STANOVISKO

k navrhovanej činnosti „Plán otvárk, prípravy a dobývania ložiska stavebného kameňa – kremenca v lome Pliešovce na roky 2021 - 2028“ vypracované na základe jej odborného posúdenia v súlade s ustanovením § 16a ods. 3 zákona č. 364/2004 Z. z. o vodách a o zmene zákona SNR č. 372/1990 Zb. o priestupkoch v znení neskorších predpisov (vodný zákon) v znení neskorších predpisov

Výskumný ústav vodného hospodárstva Bratislava na základe odborného posúdenia navrhovanej činnosti „***Plán otvárk, prípravy a dobývania ložiska stavebného kameňa – kremenca v lome Pliešovce na roky 2021 - 2028***“ poskytuje nasledovné stanovisko:

Obrázok č.1 Záujmové územie – dotknutý útvár podzemných vôd

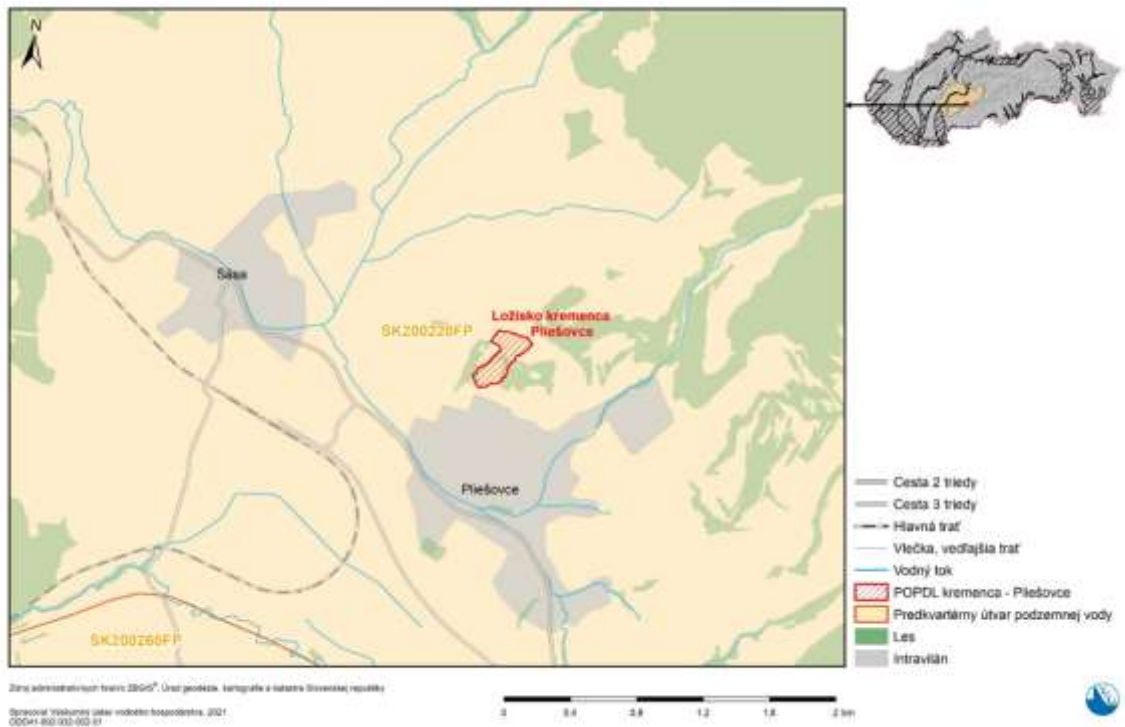
Lokalita navrhovanej činnosti **„Plán otvárk, prípravy a dobývania ložiska stavebného kameňa – kremenca v lome Pliešovce na roky 2021 - 2028“** je situovaná v čiastkovom povodí Hrona. Dotýka sa jedného útvaru podzemnej vody predkvartérnych hornín SK200220FP Puklinové a medzizrnové podzemné vody severnej časti stredoslovenských neovulkanitov (tabuľka č.1, obrázok č. 1). Útvary povrchovej vody sa v predmetnej lokalite nenachádzajú. (Najbližší útvary povrchovej vody Neresnica SKR0078 sa nachádza vo vzdialenosti cca 560 metrov od parcely č. KN C 3931/1.)

Obrázok č.2 Mapa zraniteľnosti územia širšieho okolia

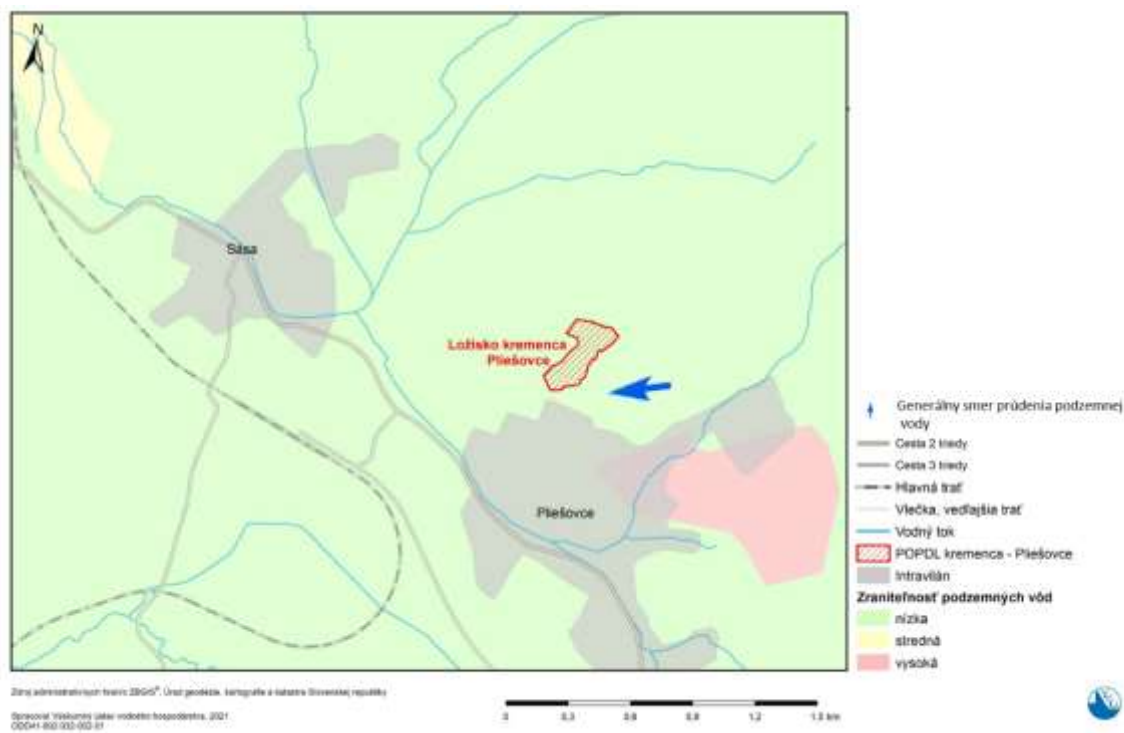
Posudzovaná lokalita sa nachádza v oblasti s nízkou zraniteľnosťou podzemných vôd.
